柏崎刈羽原子力発電所 5 号機
建物・構築物の耐震安全性評価について

(指摘事項に関する回答)

平成 22 年 5 月 27 日

東京電力株式会社

図-1 5号機 SGTS 用排気筒脚部詳細図（建設時設計図より抜粋）

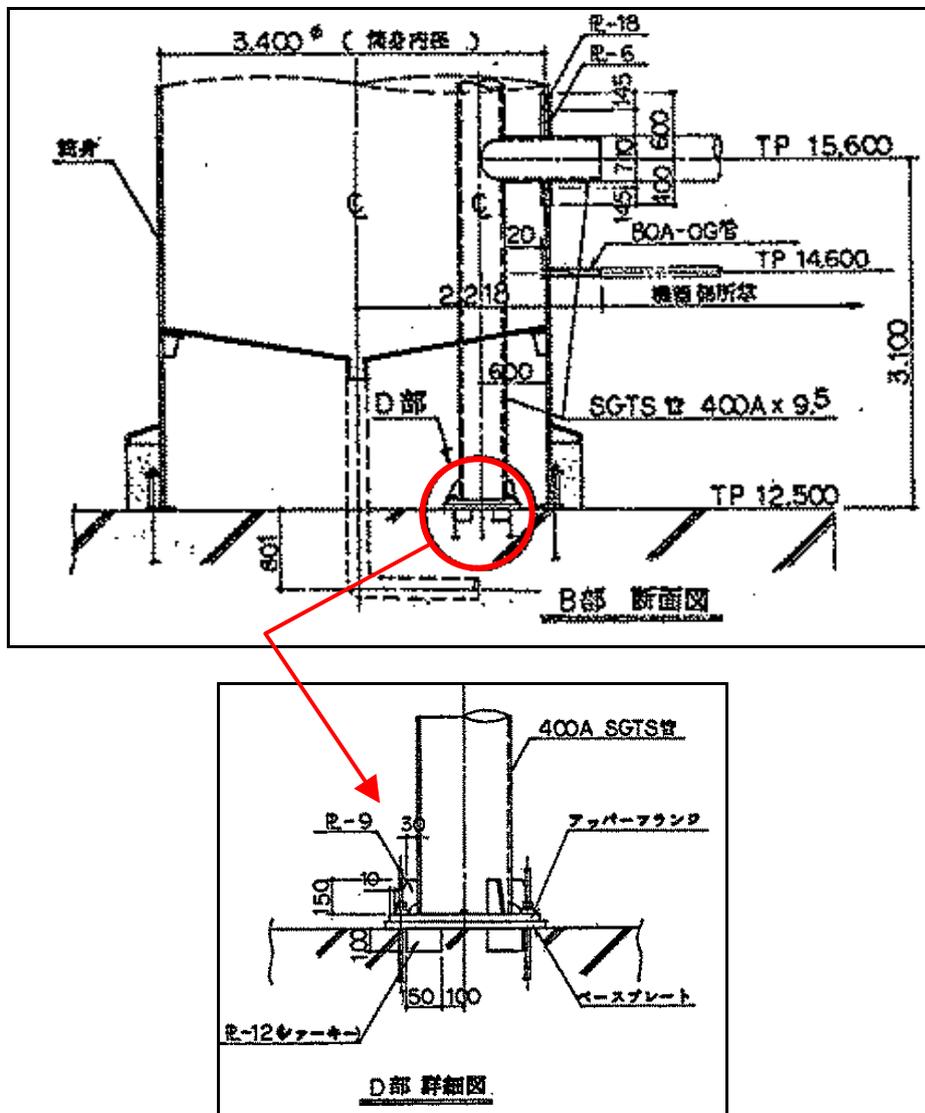
非常用ガス処理系（SGTS）用排気筒については、想定される破壊モードは全て構造検討するべき。SGTS用排気筒脚部のコンクリートについても評価すること。
（平成22年4月27日 耐震・構造設計小委員会構造WG（第50回））

図-1に5号機の建設時のSGTS用排気筒脚部の詳細図を示す。図のD部に示すとおり、SGTS用排気筒脚部は筒身基礎にベースプレートとアンカーボルトにより直接支持されており、SGTS管の自重や地震時に発生する応力を筒身基礎に伝達できる構造となっている。

基準地震動 S_s に対する耐震安全性評価では、SGTS 用排気筒について地震力を上向きと下向きに検討している。

上向きに地震力を考慮した場合の SGTS 用排気筒脚部の断面検討用軸力は 19.4 kN（圧縮力）であり、引張力は作用していない。また、軸力（圧縮力）の大きな下向きの地震力を考慮した場合の SGTS 用排気筒脚部の断面検討用軸力は 287.7 kN（圧縮力）であり、ベースプレート下面に発生する応力は 0.77 N/mm^2 となる。これに対して、コンクリートの短期許容圧縮応力度は 29.4 N/mm^2 であり、SGTS 管脚部ベースプレート下面のコンクリートの耐震安全性は確保されているものと評価できる。
